日南風力発電所設置計画
環境影響評価方法書
補足説明資料

令和2年1月

日立サステナブルエナジー株式会社

風力部会 補足説明資料 目次

図 1 対象事業実施区域拡大図（2.5 万分の 1）

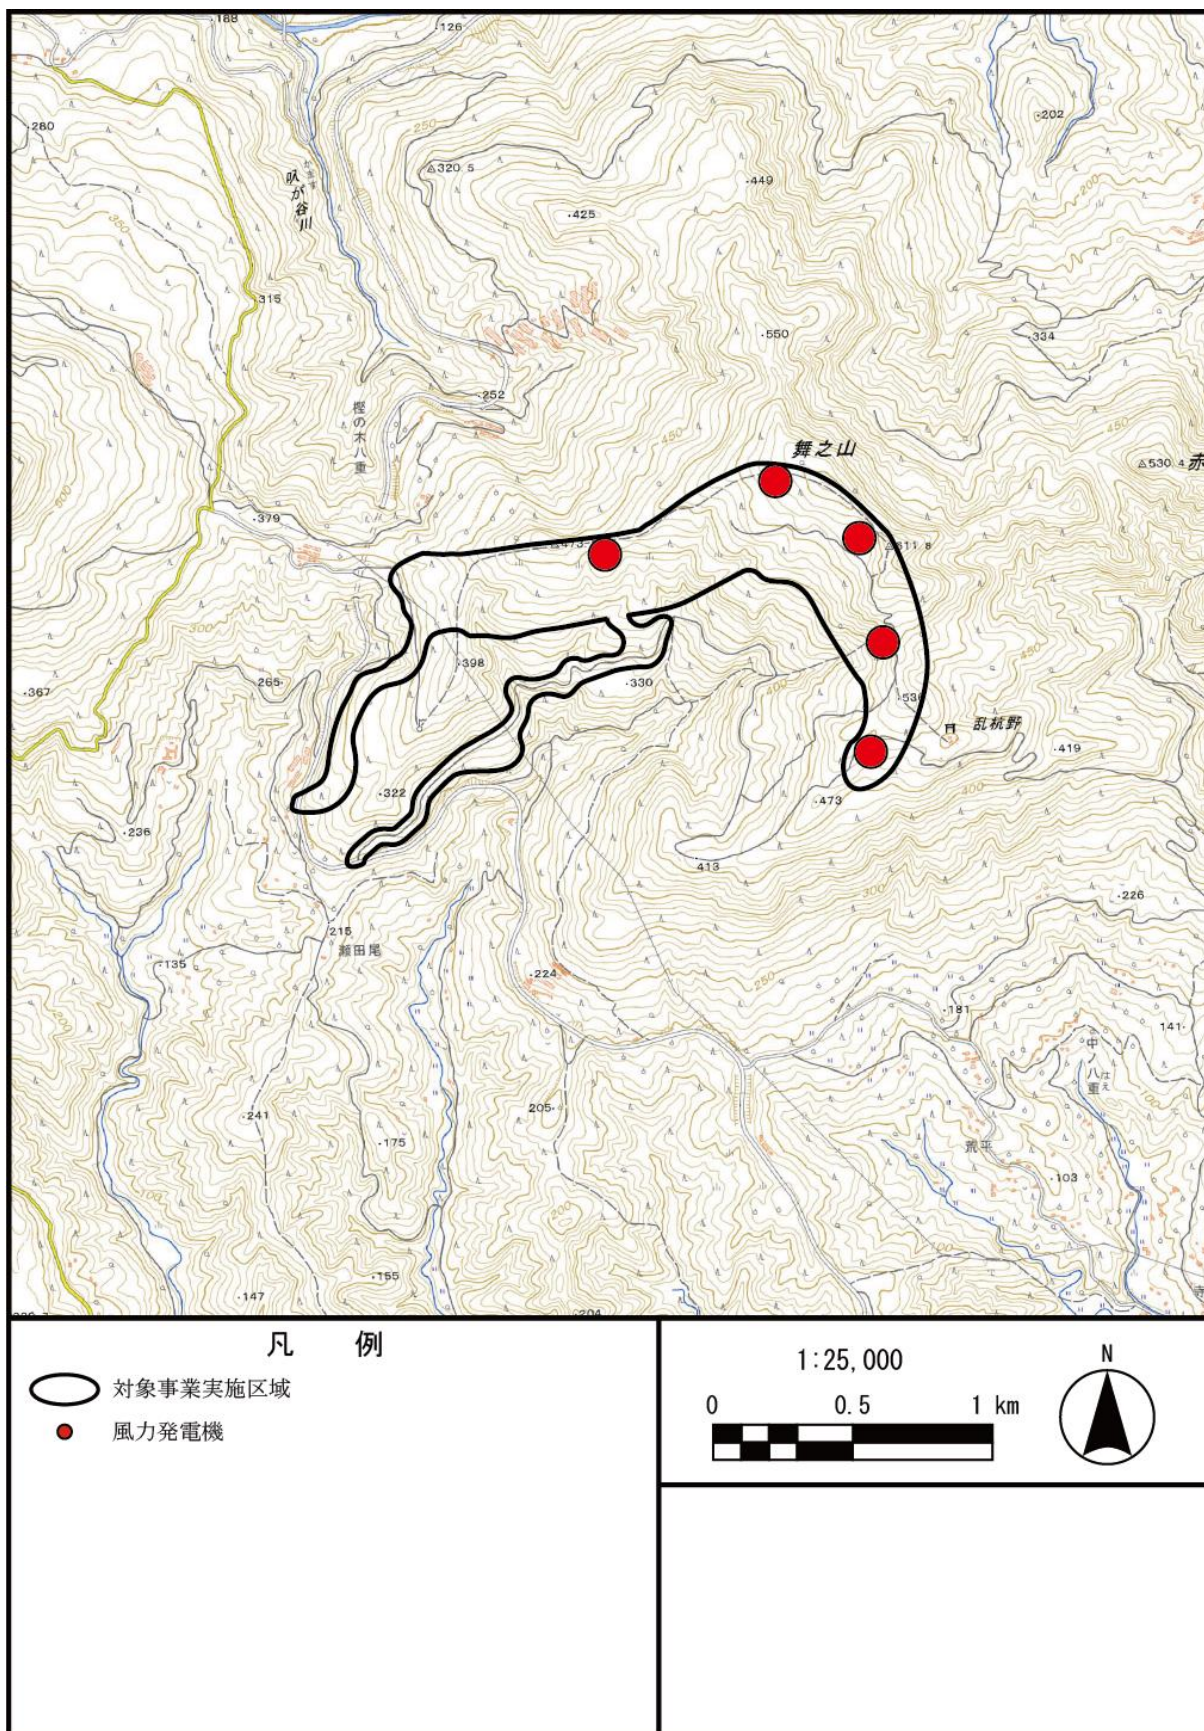
添付資料の対象事業実施区域拡大図（2.5万分の1）は、5万分の1を拡大したもので2.5万分の1の地図ではないので、差し替えをお願いします。

対象事業実施区域を中心とした2.5万分の1に相当する航空写真、地形図の追加をお願いします。

対象事業実施区域拡大図（2.5 万分の1）を図1にてお示しいたします。

「対象事業実施区域及びその周囲の地形図（2.5 万分の1）」及び「対象事業実施区域及びその周囲の航空写真（2.5 万分の1）」を図1及び図2にてお示しいたします。

図3 大型部品（風力発電機等）の搬入ルート

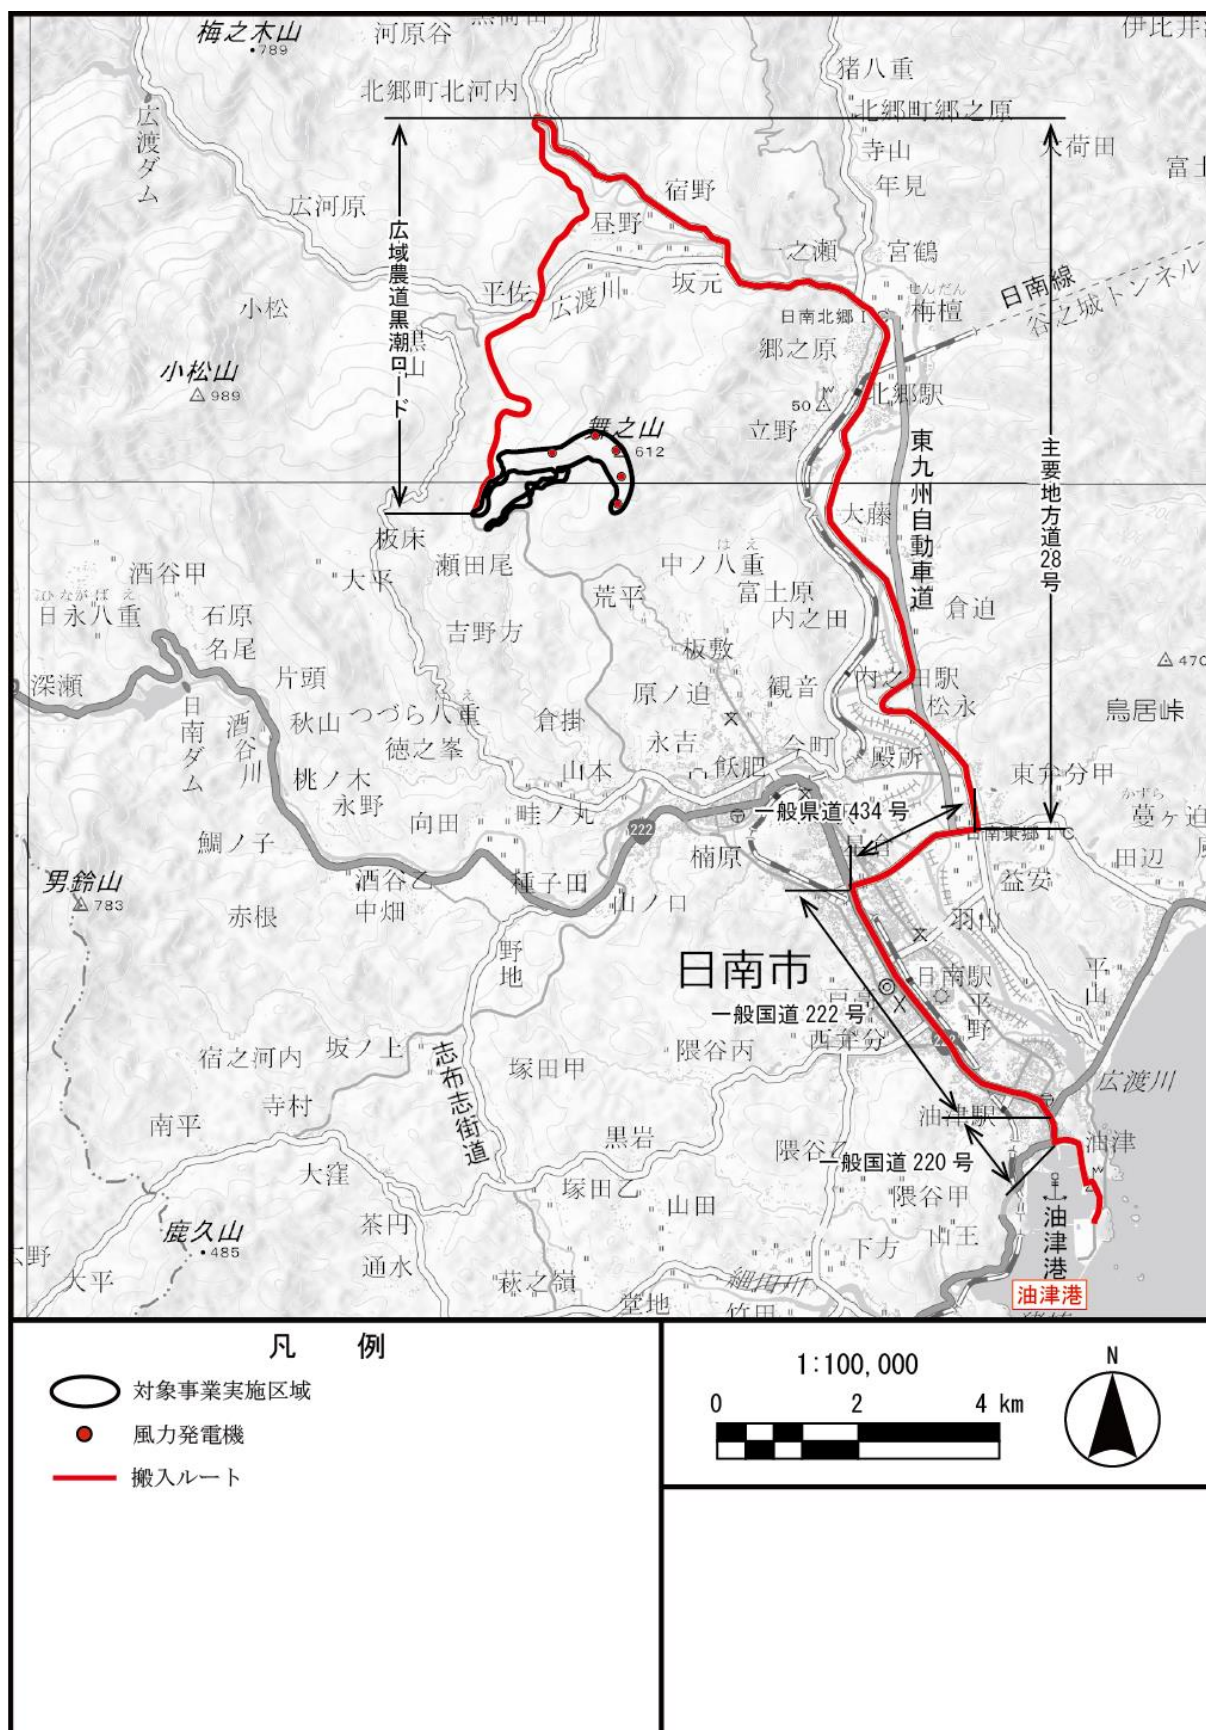
地図を最新のものに差し替えをお願いします。

地図を最新のものに差し替えた大型部品（風力発電機等）の搬入ルート図を図3にてお示しいたします。

図 6 4 号風車周辺の植生状況（拡大図）

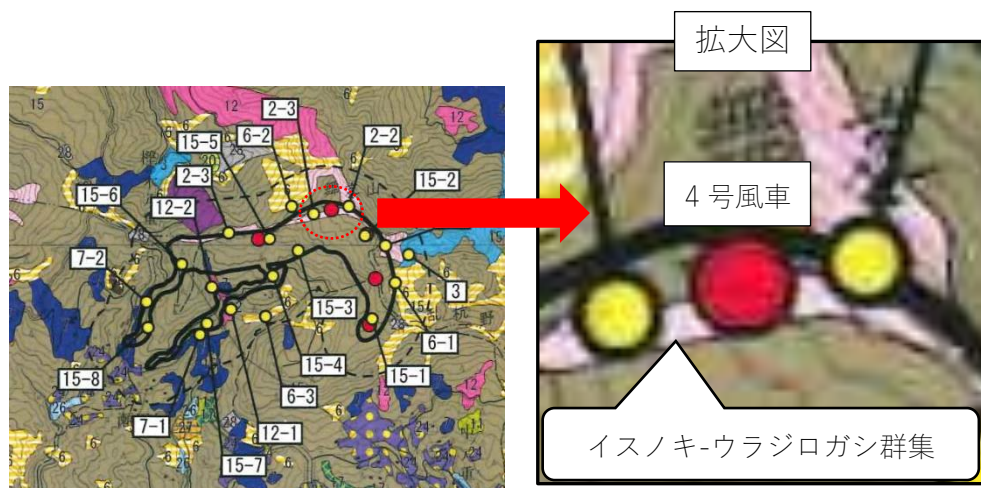
現存植生図で自然度の高いイスノキ-ウラジロガシ群集と重複している4号風車の位置、管理用道路との関係を拡大図で提示願います。

図 6 のとおり、環境省の現存植生図では、イスノキ-ウラジロガシ群集と 4 号風車の位置は重複しておりますが（赤色点線部分）、現地の確認では、この群集は植生図の分布地より北側に位置し、4 号風車予定地はスギ林内に位置しておりました。こちらについては、今後の現地調査でも確認いたします。

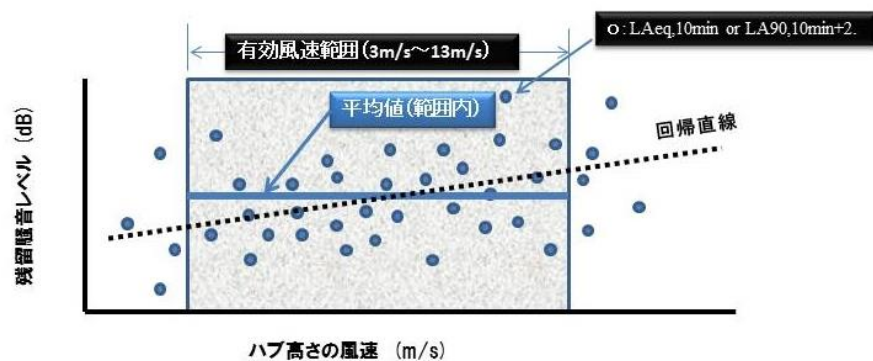
大気質調査地点が提示されていますが、西側のアクセス道路は改変量が大きいことが想定され、近傍に住宅が分布することから、粉じんの予測地点を追加する必要があるのではないかと考えますので検討願います。

具体的な工事計画が固まった段階で工事内容を確認し必要に応じて予測地点の追加を検討いたします。

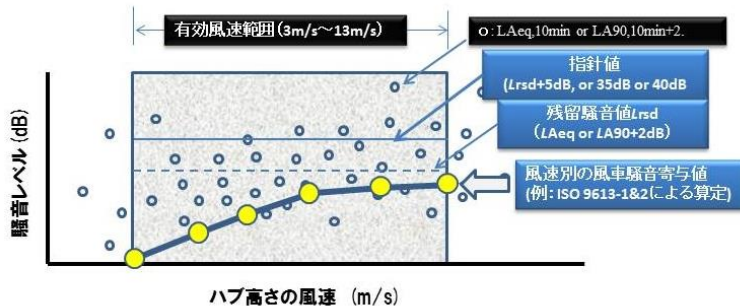
現況調査結果を整理するにあたっては、調査地点ごとに残留騒音とハブ高さの風速との関係性も把握し、関係図を整理してもらいたい。さらに、ハブ高風速と残留騒音の関連性の有無（回帰式など）などを考察してもらいたい。

ハブ高さの風速と残留騒音レベル ($L_{Aeq,10min}$ or $L_{A90,10min}+2dB$) に関連性があるか？

現況調査結果を整理するにあたっては、調査地点ごとに残留騒音とハブ高さの風速との関係性も把握し、関係図を整理し、ハブ高風速と残留騒音の関連性の有無（回帰式など）などについて考察いたします。

図 7(1) 局所風況マップ（地上高 70m）及び風況条件から抽出した候補地

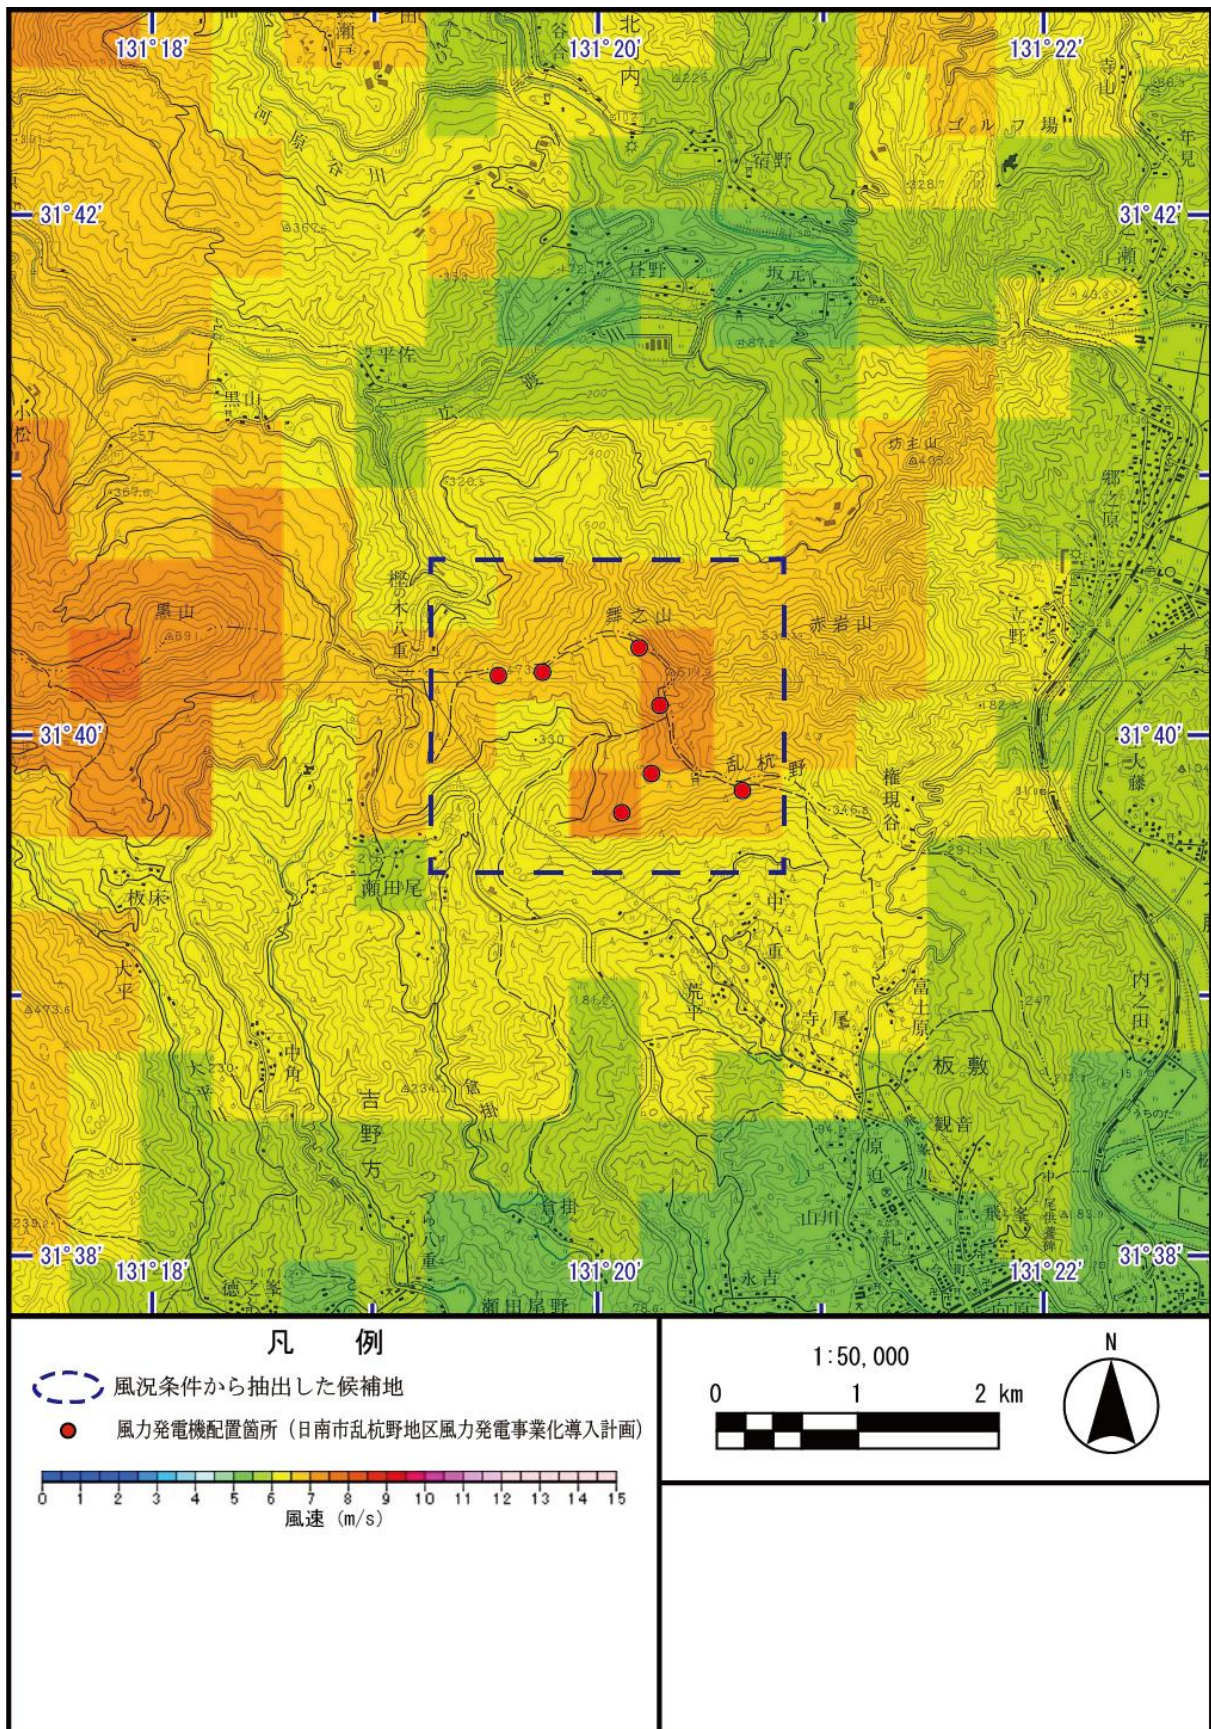
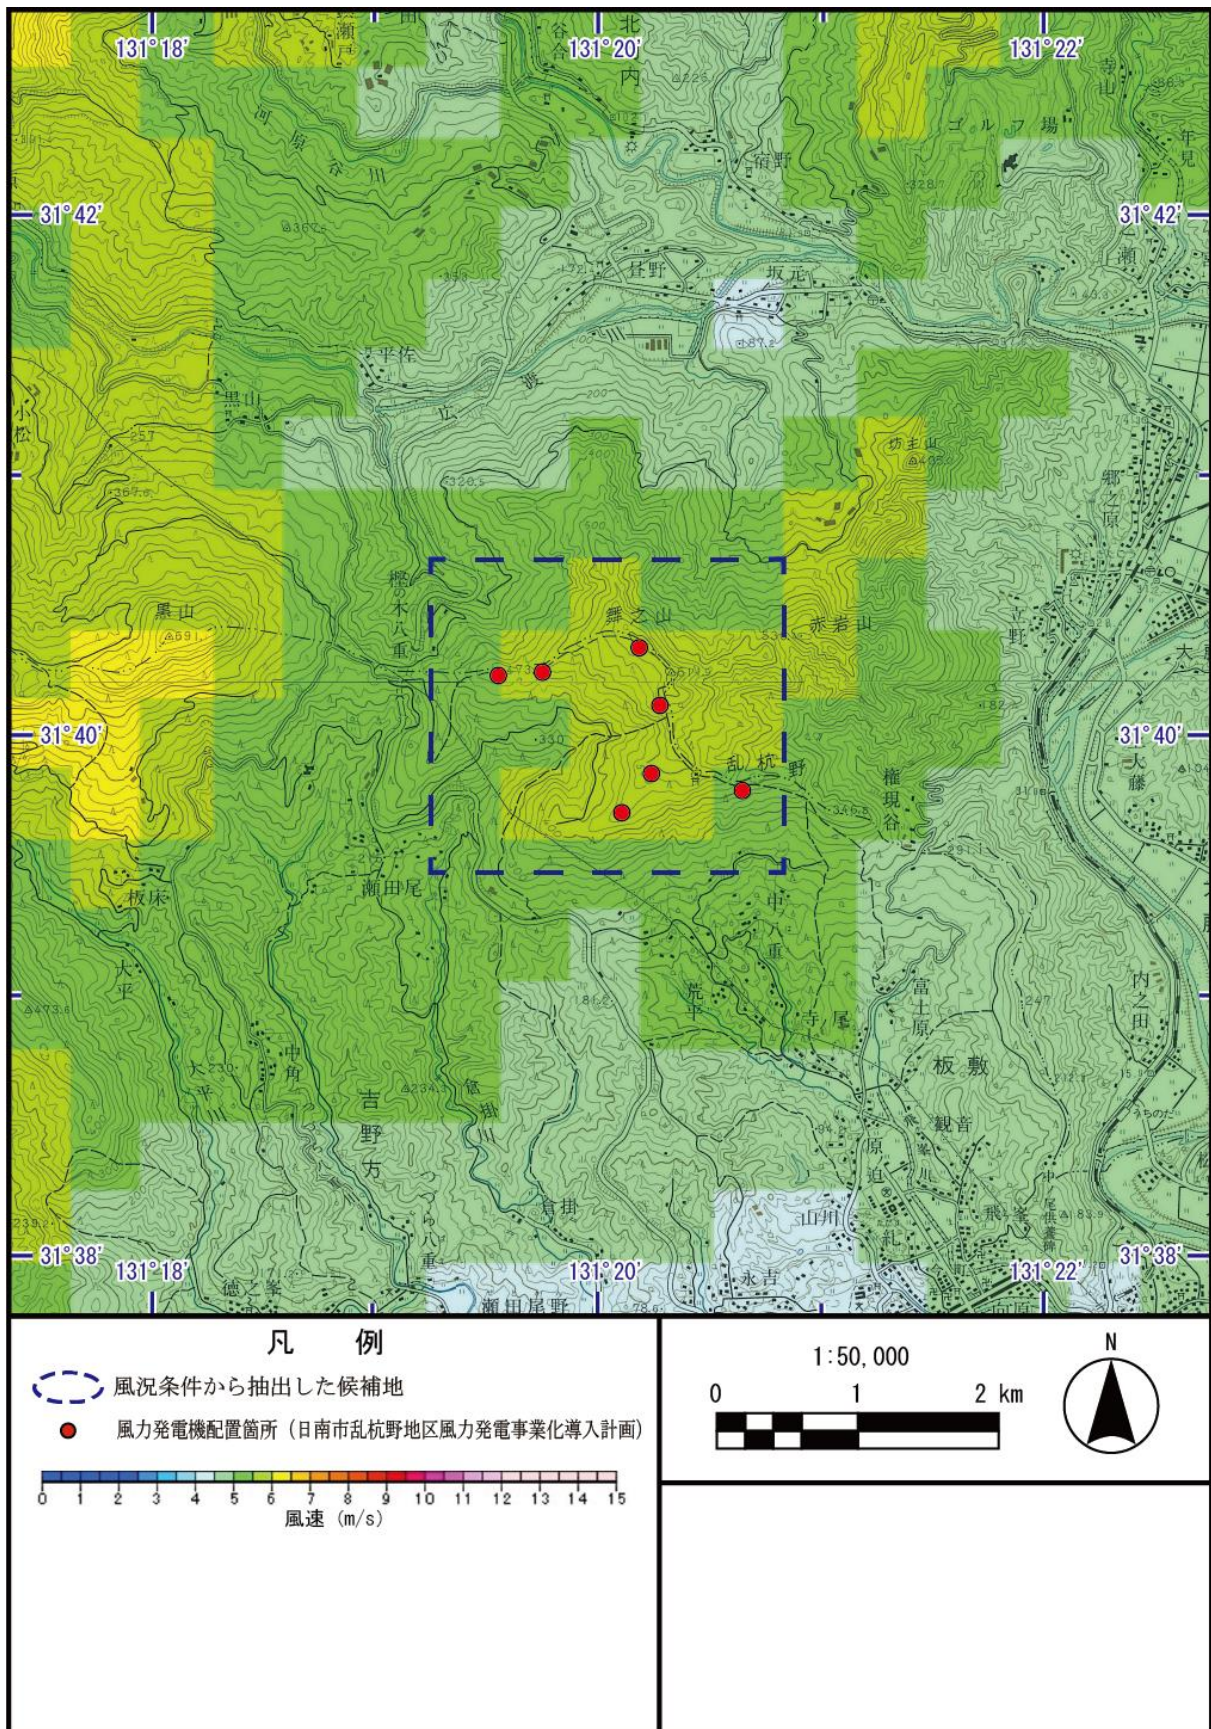
風況の推定位置が緯度・経度で示されていますが具体的にどこかわからないので図の枠にも緯度・経度を入れてください。

緯度経度を記載した局所風況マップ図を図7でお示いたします。
